Plan de servitudes aéronautiques de l'aérodrome de Chaumont-Semoutiers

Consultation des services – Synthèse des contributions

Plan de localisation

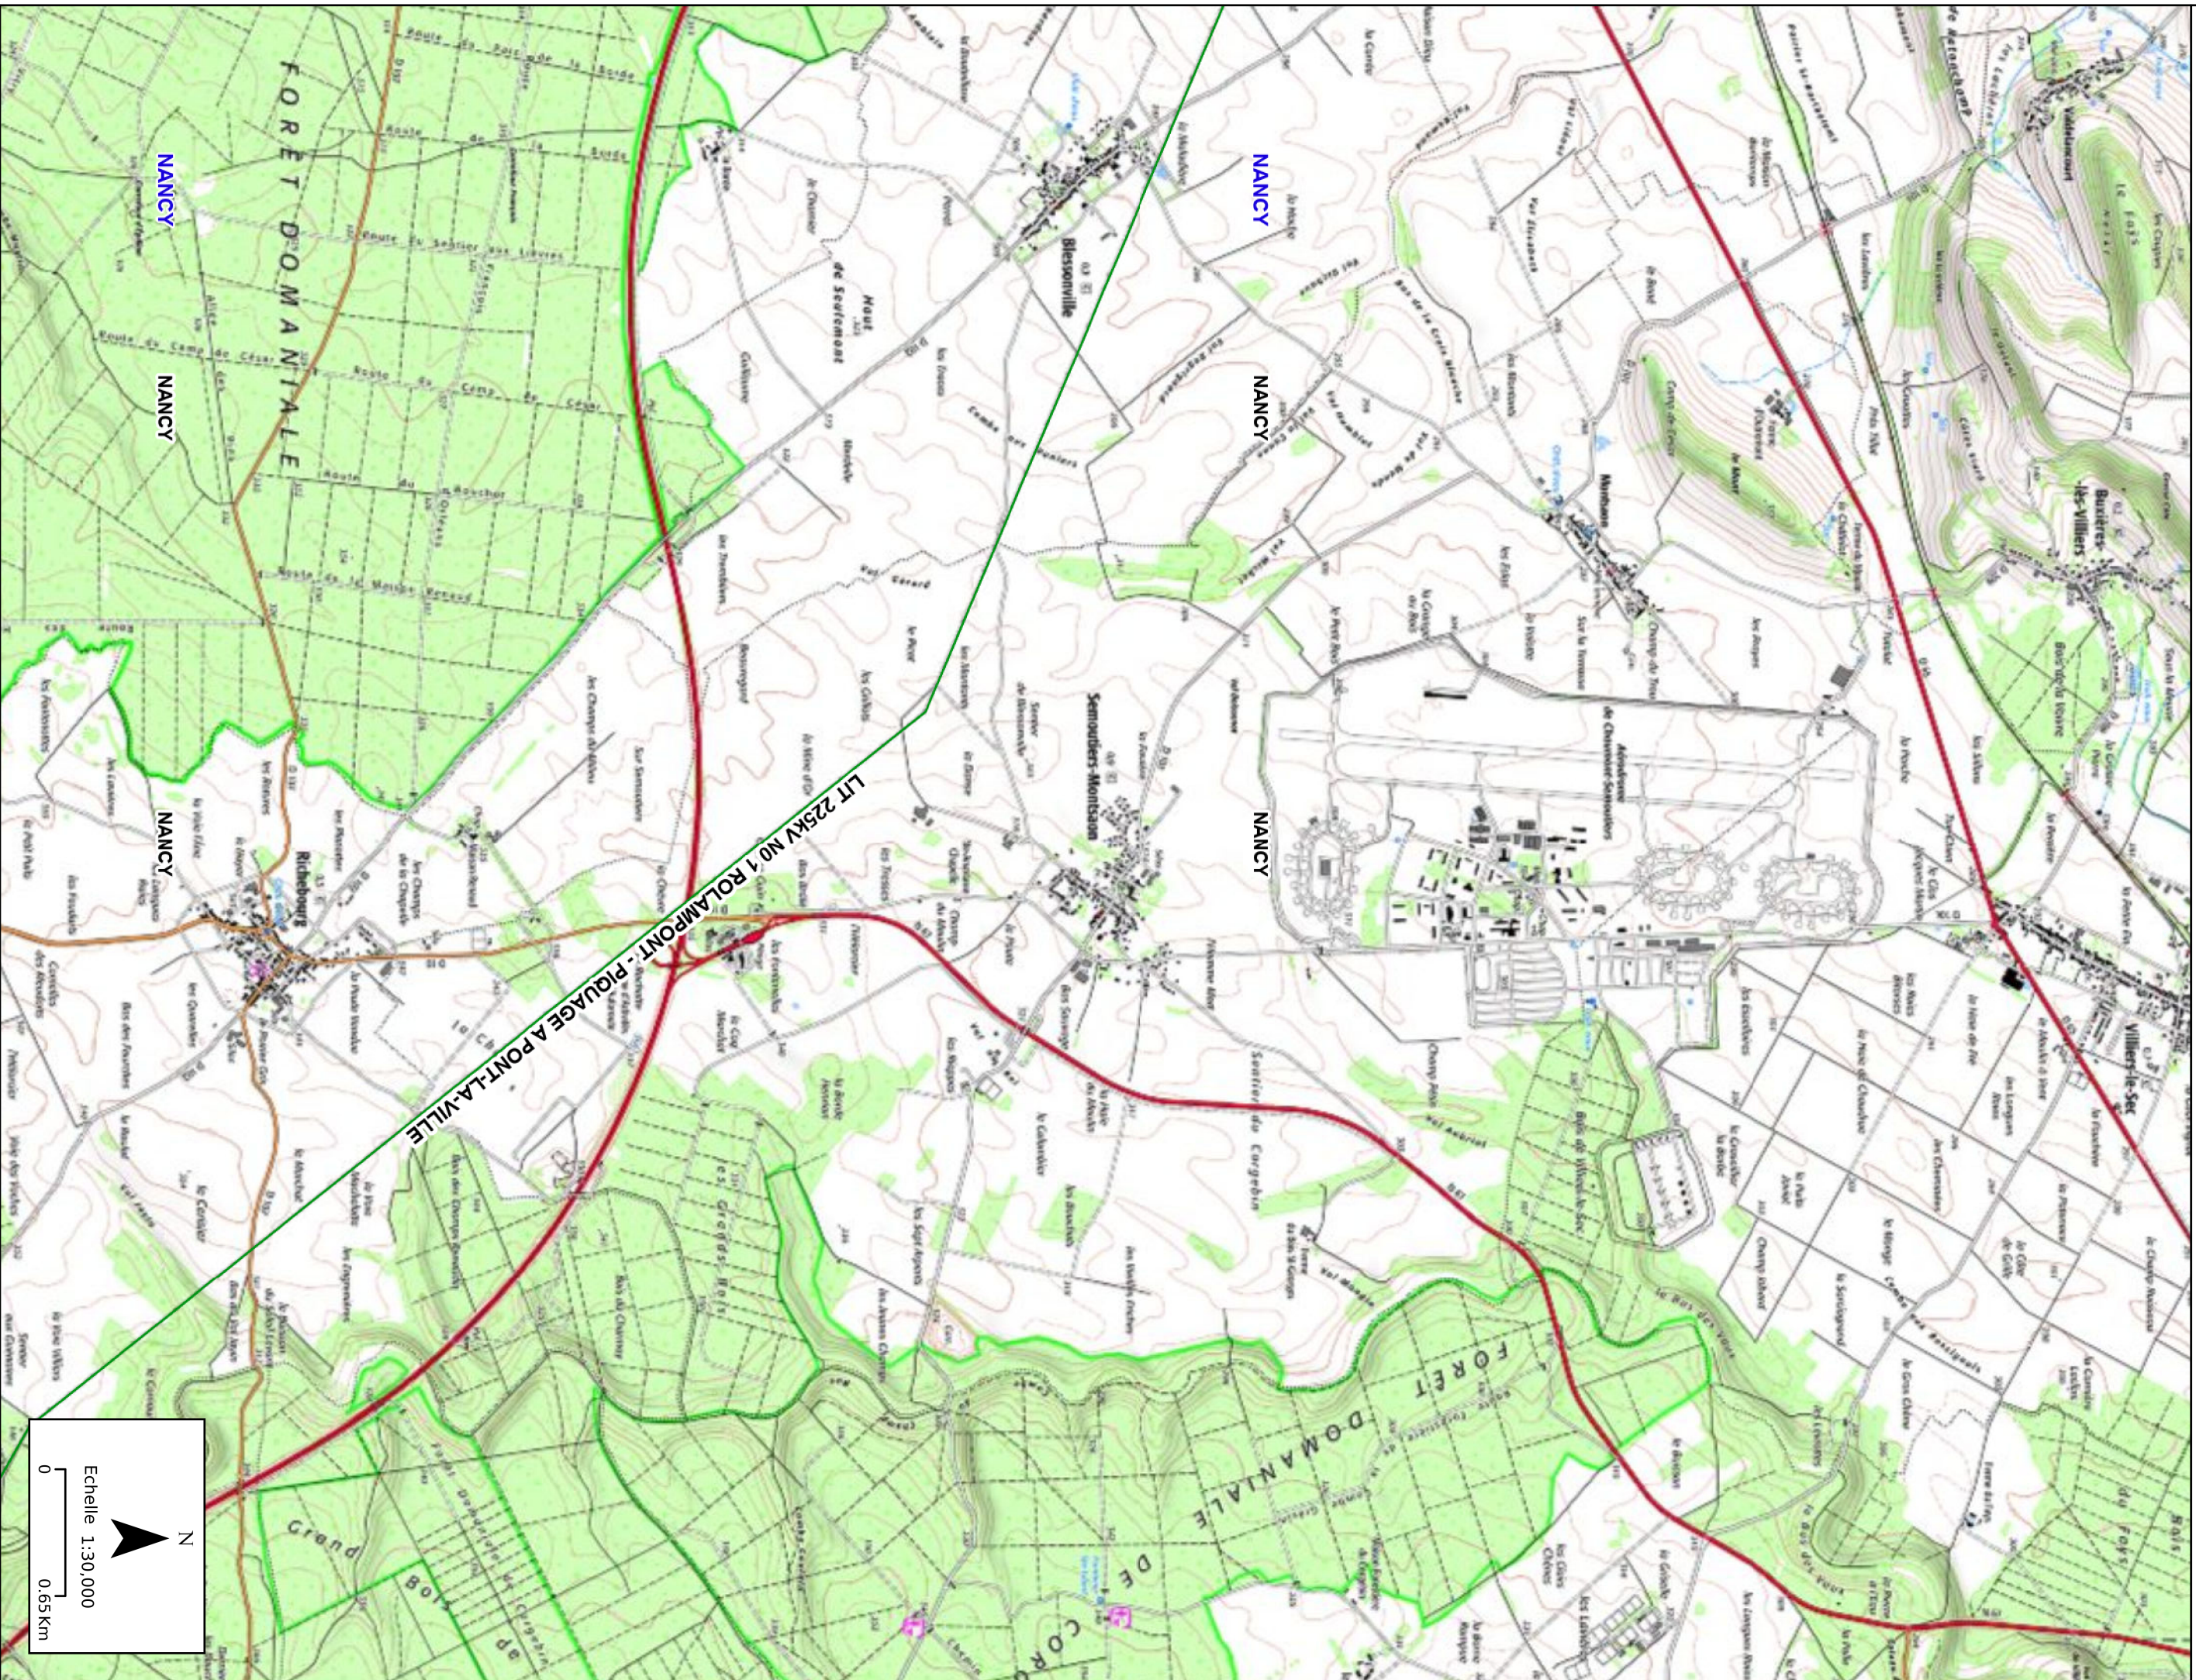
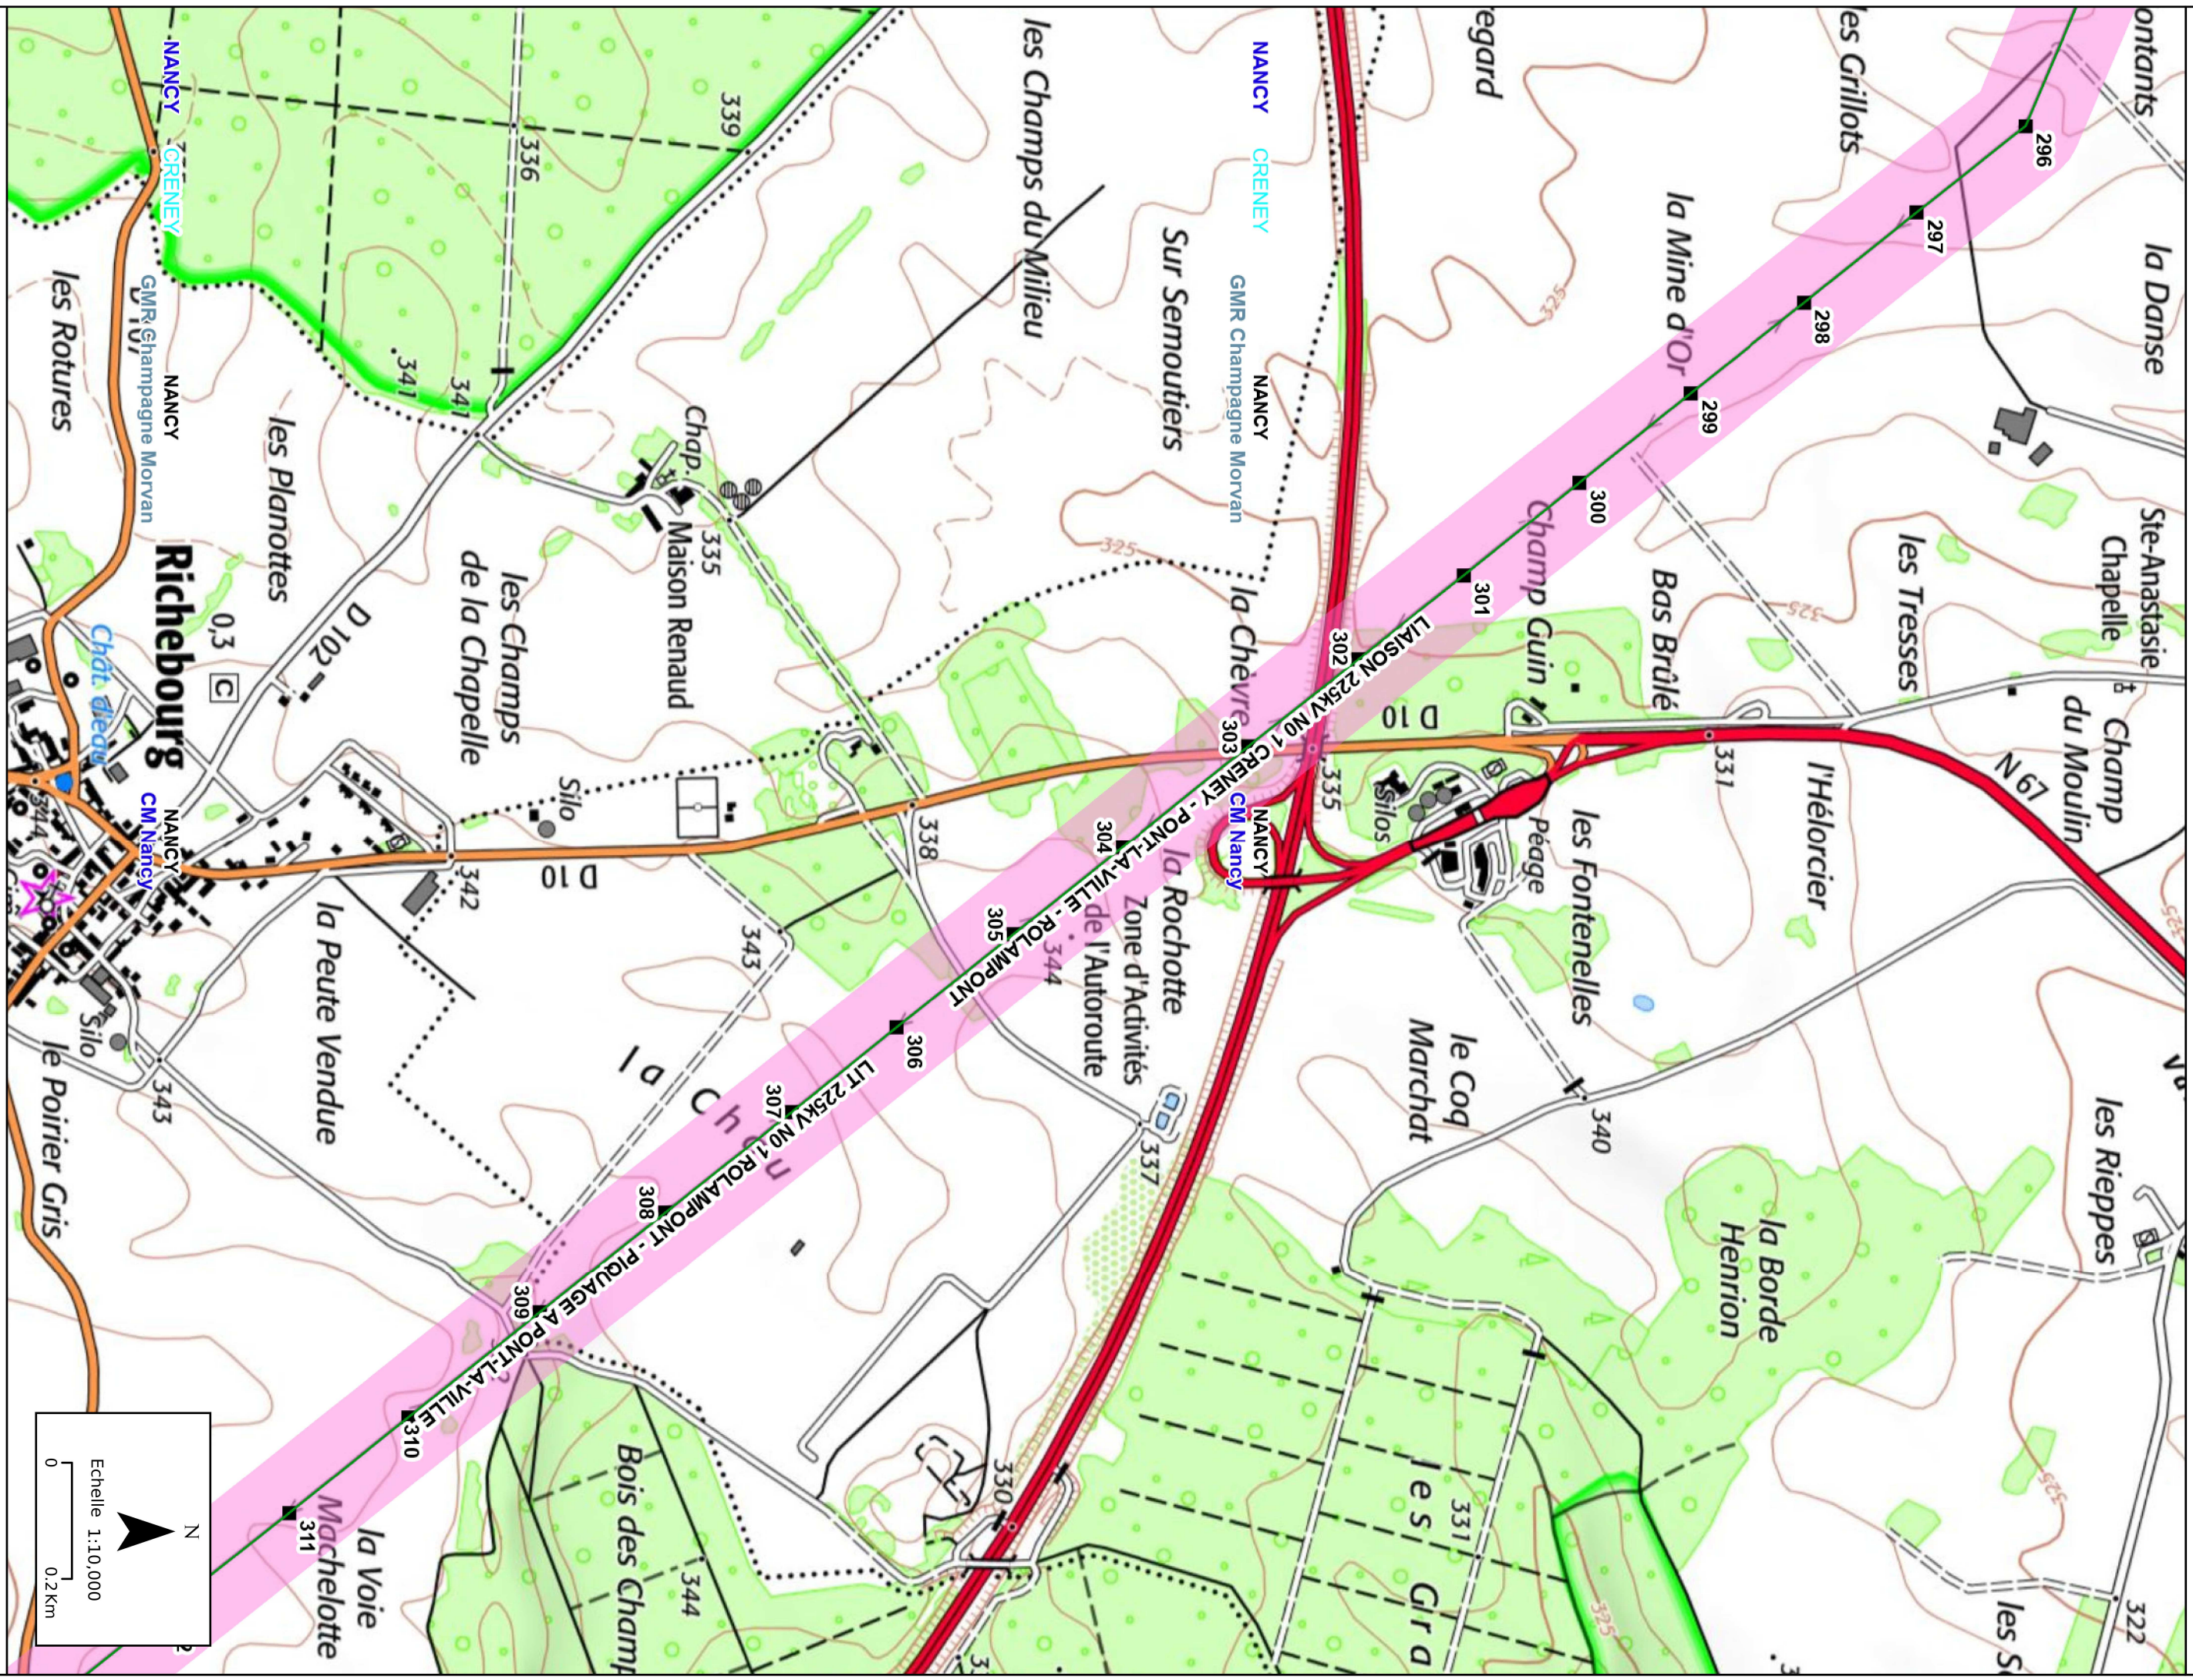
Nous vous informons que la ligne HTB aérienne (tension supérieure à 50 000 volts) suivante est concernée :

- Liaison 225KV CRENEY – ROLAMPONT – PONT-LA-VILLE du pylône 275 au 310.

Après vérification, je vous informe que plusieurs pylônes RTE implantés dans le périmètre de dégagement possèdent une hauteur supérieure aux côtes altimétriques indiquées dans le plan d'ensemble A1.

La liaison 225KV Creney-Rolampont-Pont-la-Ville située dans la surface conique au sud de la piste et principalement au sud de la commune de Semoutiers-Montsaon et au Nord des communes de Blessonville et Richebourg est équipée de plusieurs pylônes électriques dont les altimétries maximales sont comprises entre 296,22 et 372,70 mètres. Ces valeurs sont donc supérieures sur certains pylônes de 0,20 à 8,92 mètres en comparaison des côtes altimétriques des surfaces de dégagement affichées.

Les pylônes n°293 au n°299 de cet ouvrage sont équipés d'un balisage diurne (têtes et fût du pylône) et ces portées (câble) sont munies de boules BAB (Blanc) et BAR (Rouge) sur les câbles.

Pour l'ensemble de l'ouvrage existant concerné par ce projet de plan de servitudes aéronautiques, nous devons conserver le droit de pouvoir les modifier dans la zone de servitudes de l'aérodrome afin de garantir le respect de la réglementation imposée par l'arrêté technique interministériel du 17 mai 2001.
